# 1階 天井・照明 修正

## ２０２６．１０．０３　確定内容を反映

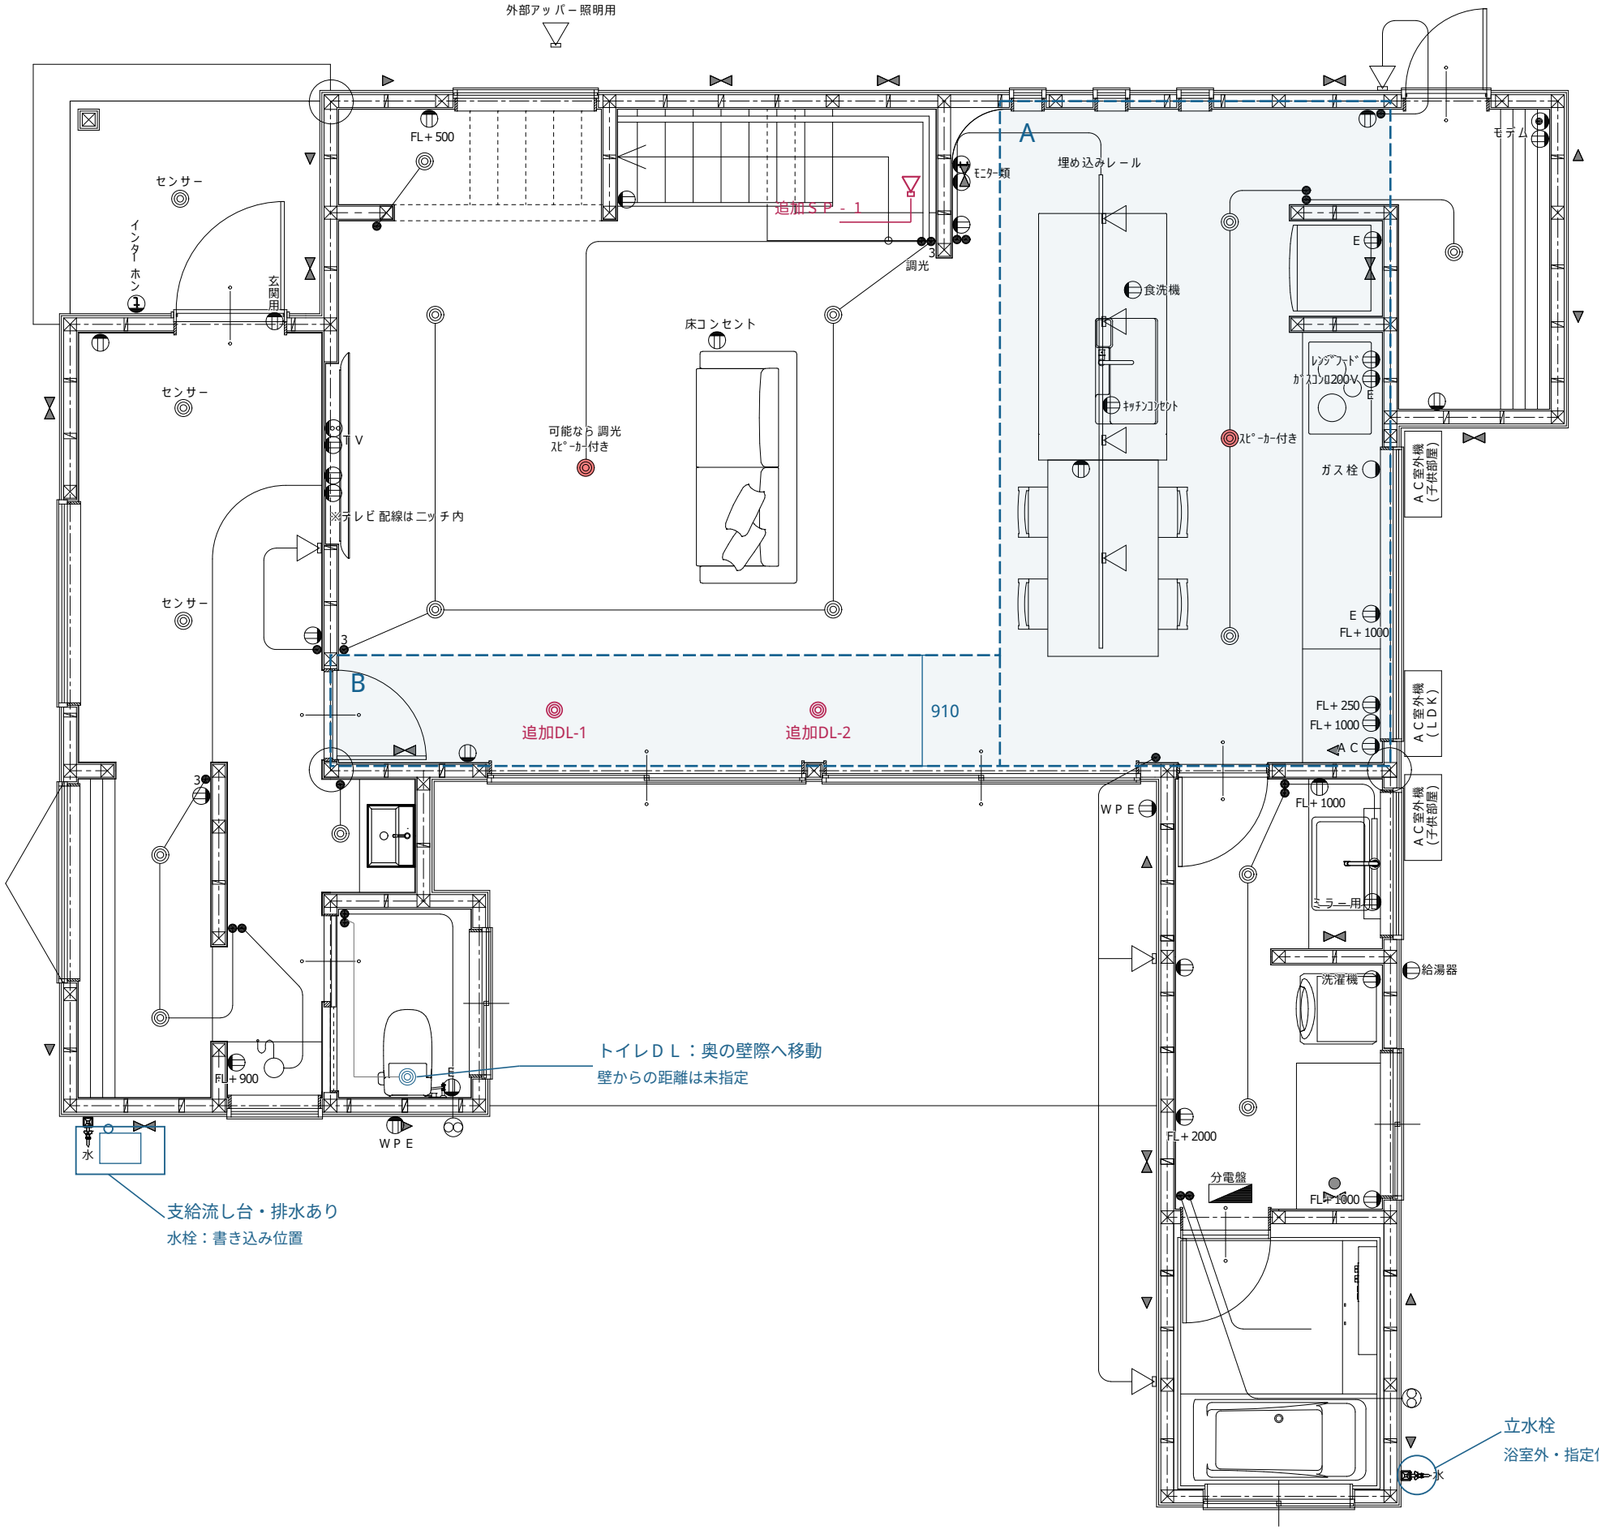
青破線：折り下げ天井の平面範囲

A キッチン・ダイニング

椅子横の境目を北から南まで通す

B ホール入口から続く天井帯

ドア真上から幅910mmでAの点線へ

A・B：同じ木目クロス / 同じ天井高さ

CH2450（リビングCH2600から150下げ）

追加ダウンライト：2灯

追加DL-1・2は3D内観と同じ配置

追加2灯の回路・調光は別途確認

赤：追加照明／青：位置変更・給排水指定

階段右側：スポットライト　１灯追加

トイレＤＬ：奥の壁際へ移動（増設なし）

給湯器：ＧＸ－ＨＦＬ２４１ＡＷ

屋外壁掛形・オート・２４号

スピーカー：変更なし
